Saksnummer eByggesak
PLAN-19/00353-29

Saksframlegg

R-303 Detaljregulering for Teistholmsundet, 1. gangs behandling

Figur 3. Plankart

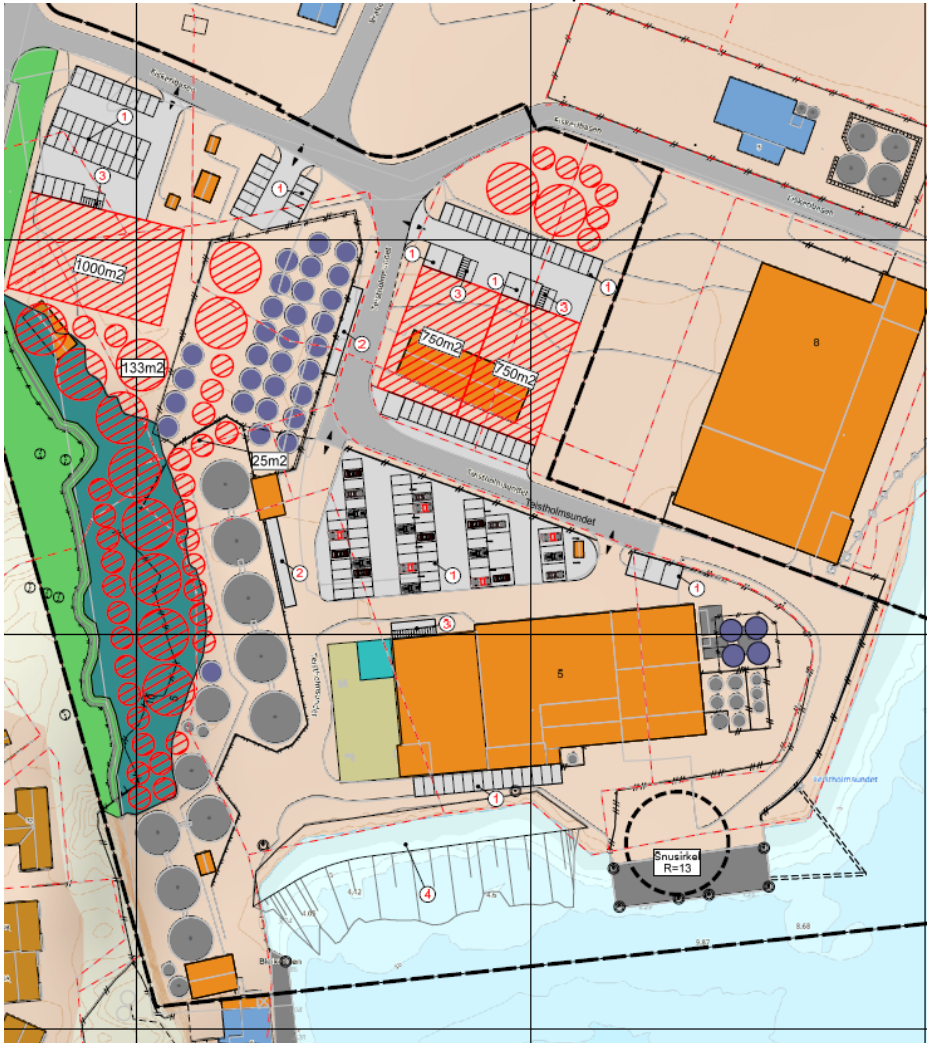
I kommunalteknikkens tilbakemelding datert 20.04 ønskes det avsatt 5 meter på hver side av offentlig vei (o_SV) til arealformål Annen veigrunn – tekniske anlegg. Kommunedirektøren har lagt dette inn som endringskrav, men er samtidig klar på at dette kan virke noe strengt, særlig langs o_SV3. Ved å legge inn 5 meter på hver side av eksisterende kommunale vei vil totalt ca. 15m avsettes til veiformål, internt på industriområdet. Dette vil legge kraftige føringer for fremtidig arealutnyttelse, det vil derfor kunne bli aktuelt å endre arealformålets utstrekning før sluttbehandling.

Figur 4. Utsnitt fra situasjonsplan.

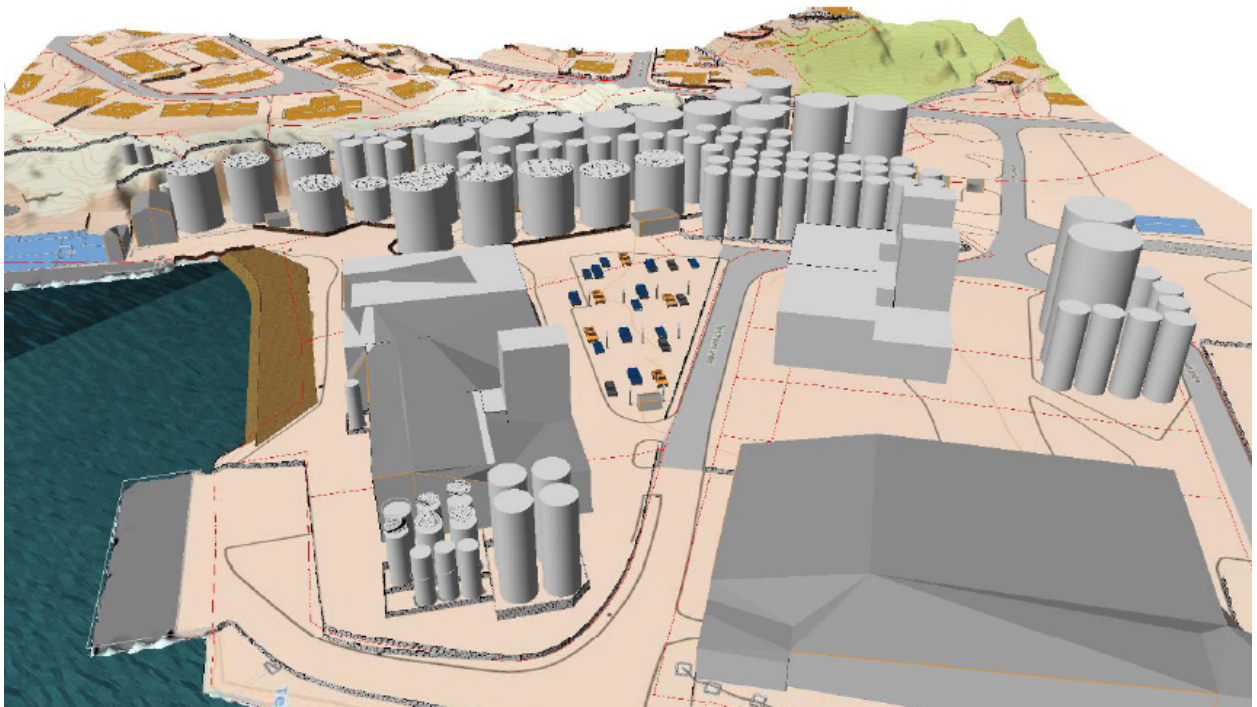
Totalt åpnes det for inntil 160 parkeringsplasser og minimum 48 sykkelparkingsplasser på området. Tenkt plassering er illustrert i figur 4, for å se situasjonsplanen i sin helhet med tegnforklaring vises det til vedlegg 6. Situasjonsplanen er ikke gjort juridisk bindende, skissen over kan derfor kun betraktes som illustrativ. Kommunedirektøren mener likevel planforslaget sikrer tilstrekkelig parkering.

Deler av foreslåtte parkeringsplasser faller innenfor hensynssone H370. Dette er ikke kommentert av plankonsulent, mens bestemmelse til nevnte sone sier "*Innenfor faresone kan det ikke oppføres bygninger eller permanente innretninger*". Kommunedirektøren vil be plankonsulent problematisere ovennevnte innen utleggelse til høring og offentlig ettersyn, og ev. justere parkeringsplassens utstrekning dersom dette anses hensiktsmessig.
